**IZVJEŠĆE O PROVEDENOM PRETHODNOM SAVJETOVANJU
SA ZAINTERESIRANIM GOSPODARSKIM SUBJEKTIMA
ZA POSTUPAK JAVNE NABAVE: NABAVA NOVIH NISKOPODNIH TRAMVAJA ZA POTREBE
MODERNIZACIJE TRAMVAJSKOG VOZNOG PARKA U OSIJEKU**

Evidencijski broj nabave: VV-RO-004EU/2023

Stvarna niskopodnost tramvaja

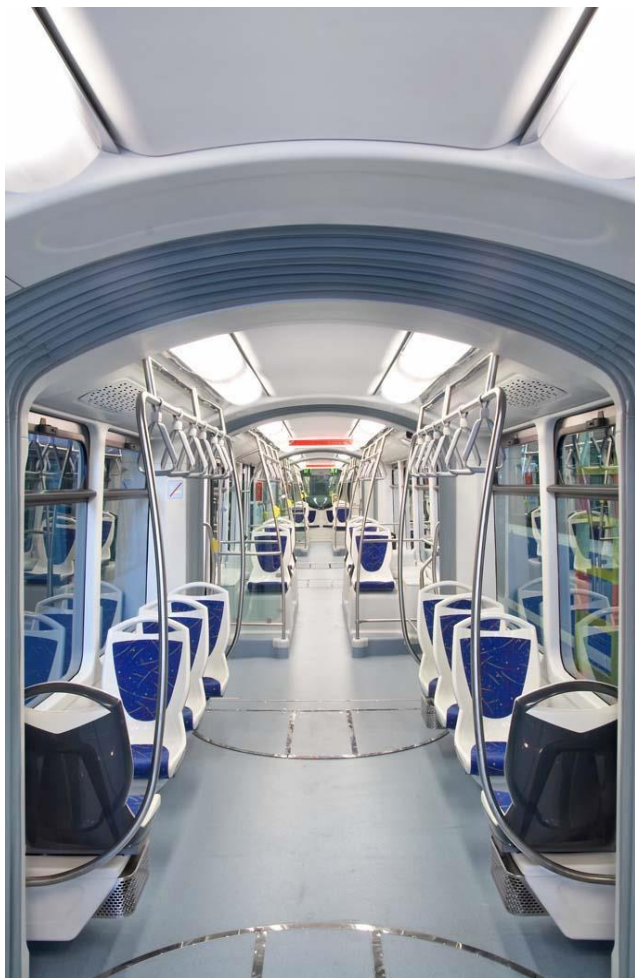
Eksploatacijski podaci flote od 142 tramvaja koje je ponuditelj proizveo s postoljima vezanim za sanduk vozila elastičnim vezama, od 2005. godine do danas, pokazuju:

- Odličan komfor vožnje,
- Sigurnost od iskliznuća: cca. 110 000 000 km bez iskakanja uzrokovanog izvedbom postolja,
- Dugi intervali reprofiliranja: 50 000 – 90 000 km, između reprofiliranja (zavisno od linije prometovanja)

Navedeni tehnički argumenti Naručitelja o potrošnji tračnica i kotača previše su uopćeni i ne uvažavaju različite izvedbe postolja sa elastičnim vezama i njihova stvarna eksploatacijska svojstva.

Korištenje postolja s elastičnim vezama okvir postolja – sanduk omogućava izvedbu STVARNO 100% niskopodnog vozila. Unutrašnjost putničkog prostora je potpuno ravna, s podom visine 350 mm iznad gornjeg ruba tračnice i osigurava:

- lakše i sigurnije kretanje osobama sa smanjenom mobilnošću, starijim osobama i majkama s djecom,
- izbjegava se stajanje na kosini, koje je neugodno i potencijalno opasno tijekom kočenja,
- jednaku prohodnost kroz cijelo vozilo.

Analiza izvedbe postolja na 33 projekta tramvajskih vozila realiziranih od 2004. do 2018. godine, od strane 26 svjetskih proizvođača, pokazuje da je 57,6 % projekata realizirano sa elastičnim/krutim (non-pivoting) postoljima, dok je 42,4% projekata realizirano s okretnim (pivoting) tramvajskim postoljima. Izvor podataka je istraživački članak „Technical Comparison of Commercially Available Trams and Review of Standardization Frame and Design Principles“ objavljen u stručnom časopisu Urban Rail Transit, br. 8 iz 2022. godine, autori: Gianluca Megna i Andrea Bracciali sa Zavoda za industrijsko inženjerstvo Sveučilišta u Firenci.

Dodatno bodovanje rješenja koje nije prevladavajuće na tržištu dovodi do diskriminacije gospodarskih subjekata koji mogu ponuditi drugačija, ali tehnički jednakovrijedna i tržišno zastupljenija rješenja.

Predlažemo Naručitelju da u DON, točka 6.9 Kriterij za odabir ponude, umjesto kriterija d) Okretna postolja, postavi kriterij Niskopodnost vozila gdje bi se vrednovala visina i oblik poda (stepenice, kosine, potpuno ravni pod) putničkog prostora. Niskopodnost vozila, za razliku od vrste postolja, jest objektivni kriterij, važan za udobnost i sigurnost prijevoza putnika. Na taj način uspostavio bi se pravedan sustav vrednovanja tehničkih rješenja tramvaja, orijentiran ka putnicima, a ne temeljen na općenitim ocjenama pojedinih tehničkih rješenja postolja, bez uporišta u stvarnim podacima iz eksploatacije i stanju / zastupljenosti na tržištu tramvajskih vozila.

Stvarna 100% niskopodnost:

Osobe sa smanjenom mobilnošću, starija populacija te majke s djecom i kolicima itekako znaju cijeniti izostanak rampi i stepenica unutar putničkog prostora, a upravo to ovaj koncept postolja omogućuje.

Prolazak kroz takav tip vozila je daleko lakši, i prilikom ulaska ne trebate brinuti na koja ćete vrata ulaziti. Također, prilikom kočenja stajanje na kosini osim što je nezgodno može biti i opasno po putnika.

Naručitelj djelomično prihvaća prijedlog GS-a.

Naručitelj neće bodovati kriterij OKRETNOST ali i smatra da je niskopodni tramvaj onaj tramvaj koji nema stepenice između jednog ili više ulaza i dijela ili cijelog putničkog prostora, stoga neće uvažiti prijedlog bodovanja niskopodnosti tramvaja.
